Gmina Zabłudów
ul. Rynek 8, 16-060 Zabłudów

ZP.271.6.2021

dotyczy postępowania o udzielenie zamówienia publicznego prowadzonego w trybie podstawowym na podstawie art. 275 ust. 1 ustawy z dnia 11 września 2019 r. – Prawo zamówień publicznych (t.j. Dz. U. z 2021 r. poz. 1129 z późn. zm.) na realizację zamówienia: Rozbudowa drogi gminnej Nr 106866B na odcinku Ostrówki – Dawidowicze.

Pytanie 12:

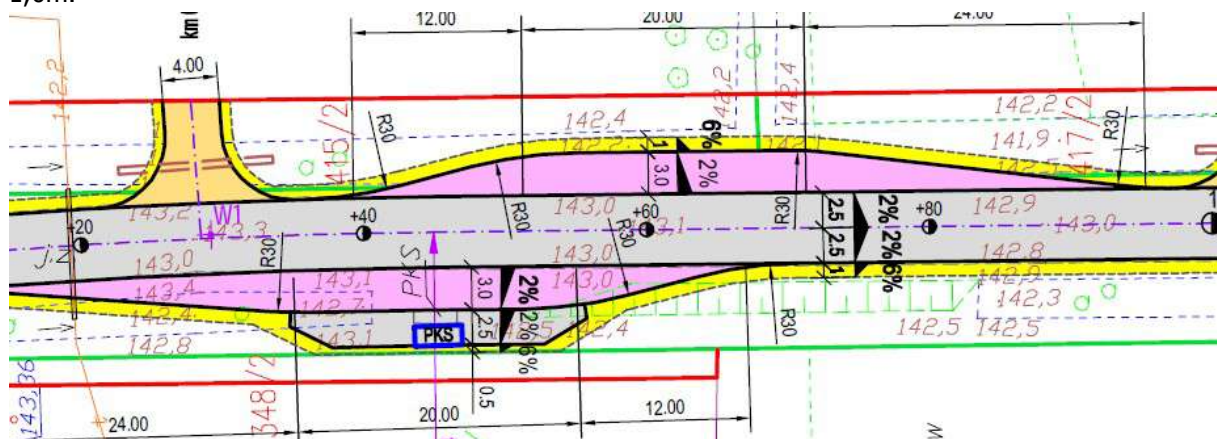
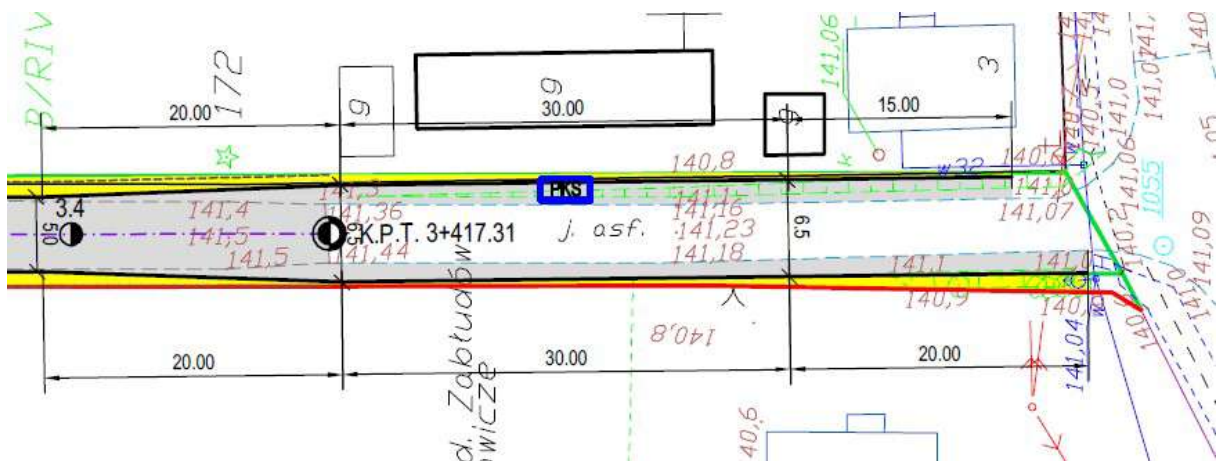
„Prosimy o informacje gdzie należy ustawić wiaty przystankowe (3 szt.). Tylko na początku odcinka str. P jest miejsce na ustawienie wiaty. Po str. L jest tylko pobocze – szerokości 1,0m.

Na końcu projektowanego odcinka wiata przystankowa jest wrysowana w jezdni.

Zamawiający wskazuje, iż dla przystanków na wysokości działki:

- nr geod. 415/2 obręb Ostrówki – wymaga ustawienia wiaty przystankowej po prawej stronie drogi,
- nr geod. 129/6 obręb Dawidowicze – wymaga ustawienia wiaty przystankowej po lewej stronie drogi,
- nr geod. 170/2 obręb Dawidowicze – wymaga ustawienia wiaty przystankowej po lewej stronie drogi w przestrzeni chodnika.
